改善箇所説明図

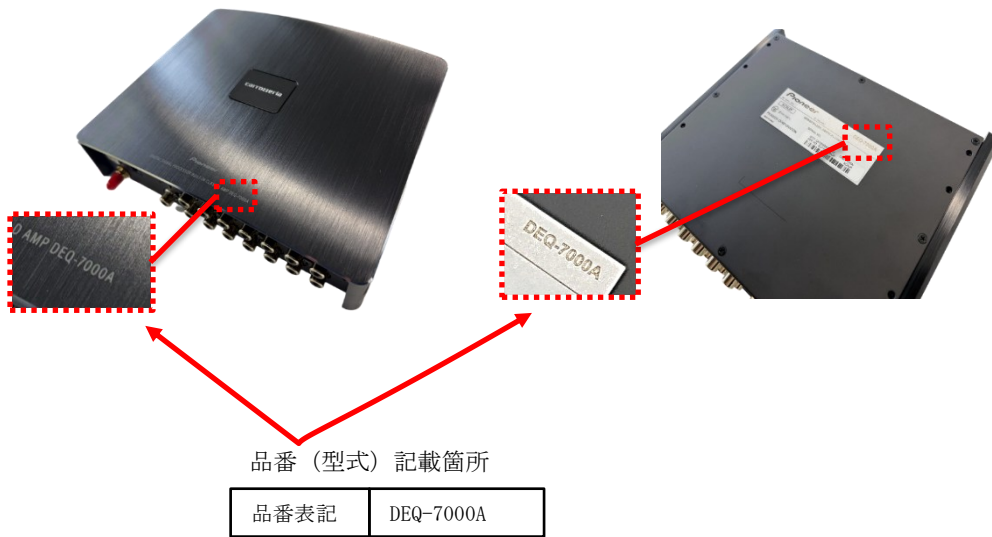
後付け用品として販売したデジタルプロセッシングユニットにおいて、エンジン始動時の車両電源状態によっては、車両電源の電圧が一時的に不安定となることがある。そのため、異常な出力信号が発生し、スピーカーが発煙するおそれがある。

販売品の回収、及び返金を行う。
